改善箇所説明図

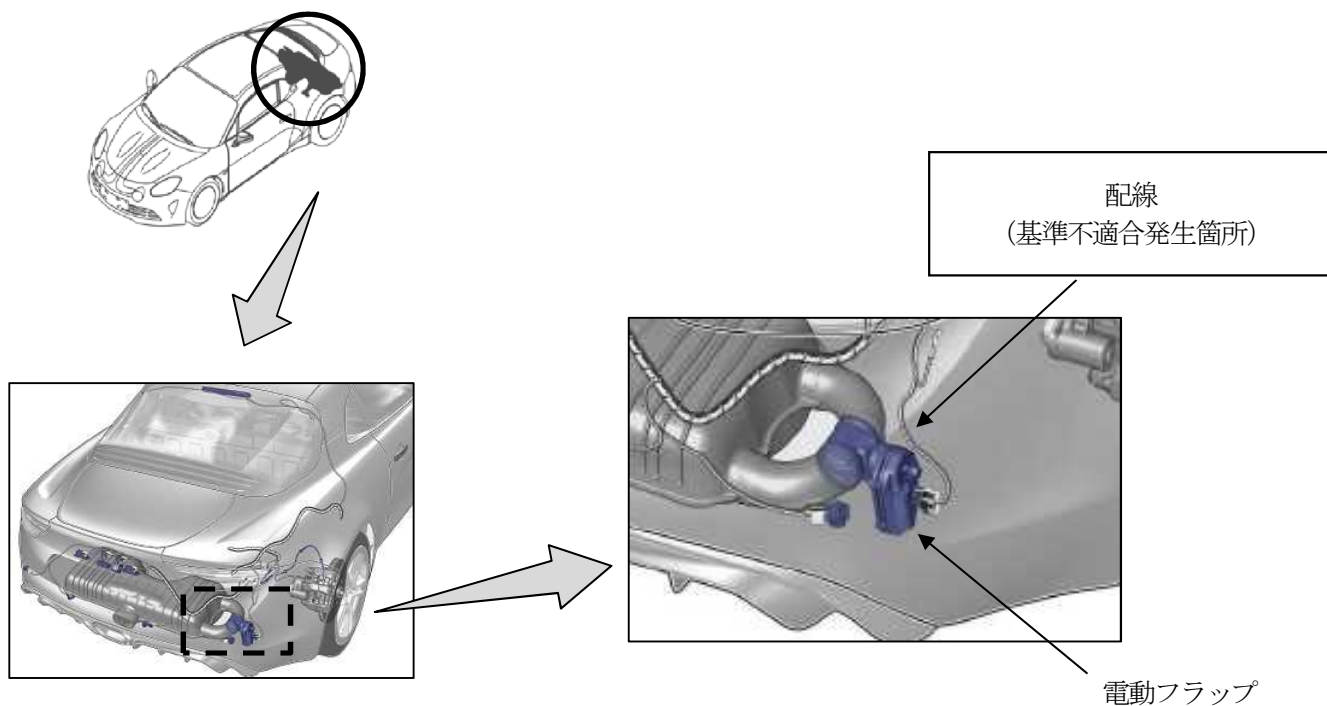
マフラーにおいて、排気音質を切り替える電動フラップ制御配線の防熱対策が不適切なため、マフラーの放射熱で当該配線が損傷することがある。そのため、配線がショートしてヒューズが切れ、最悪の場合、エンジンが始動できなくなるおそれがある。

全車両、電動フラップ制御配線に耐熱材を取り付ける。なお、当該配線に損傷がある場合は、損傷箇所を修理する。
